TRIBUNALE DI SIRACUSA
Sezione II Civile – Esecuzioni Immobiliari

RELAZIONE INTEGRATIVA ALLA RELAZIONE DI STIMA

Proc. Esec. Imm n.27/2016 - R.G.E. [REDACTED] contro
[REDACTED]

- Immobile sito in Siracusa (SR), corso Gelone n.38, piano terra e soppalco, distinto al N.C.E.U. di Siracusa al foglio 45, p.lla 221, sub 30, cat.C1, classe 7, consistenza mq.42, superficie catastale 61 mq, rendita €1.327,50, in testa alle ditte: [REDACTED] per 500/1000 di usufrutto in regime di separazione dei beni; [REDACTED] per 500/1000 di usufrutto in regime di separazione dei beni; [REDACTED] per ½ di nuda proprietà; [REDACTED] per ½ di nuda proprietà.

Fig. 1: Planimetria catastale con indicazione delle altezze

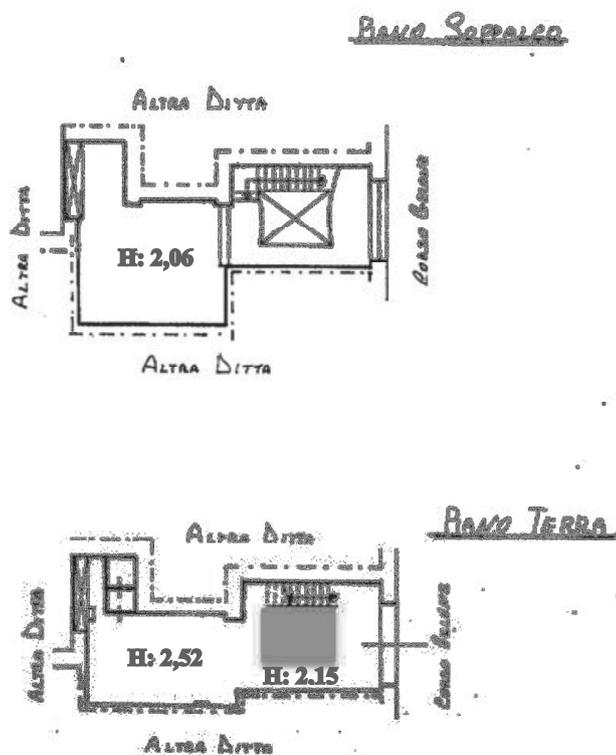
Nella relazione integrativa del 02 agosto 2019, l'avv. Valeria Leone, in qualità di Custode Giudiziario e Professionista delegato alla vendita, chiede chiarimenti in merito alla seguente affermazione riportata alla pag. 7 della relazione di stima redatta dalla sottoscritta: “...si fa presente che l'altezza di alcuni vani, nonostante sia conforme a quanto riportato nella Concessione Edilizia in Sanatoria cui fa riferimento il certificato di agibilità, risulta inferiore a quanto disposto dal regolamento d'igiene del Comune di Siracusa...”

Così come già evidenziato nella relazione di stima, dai rilievi metrici effettuati durante il sopralluogo è emerso che :”... Tutto il locale ha delle altezze variabili che dipendono dalla presenza della passerella e del piano ammezzato.

Il locale vendita ha un'altezza pari a 2,52 m sotto il piano ammezzato, e 2,15 m sotto la passerella.

Il piano ammezzato ha un'altezza di 2,06 m...”

Tali altezze risultano essere inferiori a quanto disposto dall'art. 70 dal Regolamento Edilizio del Comune di Siracusa, dove è stabilito che: "...L'altezza minima interna utile dei locali classificati come A1 e A2 nel precedente articolo 69, posti in tutti i livelli dell'edificio, non deve essere inferiore a m.2,70..."

Pertanto, considerato che il negozio di vendita, come disposto dall'art.69 del Regolamento Edilizio, risulta classificato come locale A2, l'unica zona dell'immobile che ha l'altezza conforme al R.E. è quella evidenziata con un rettangolo verde nella planimetria catastale sopra riportata.
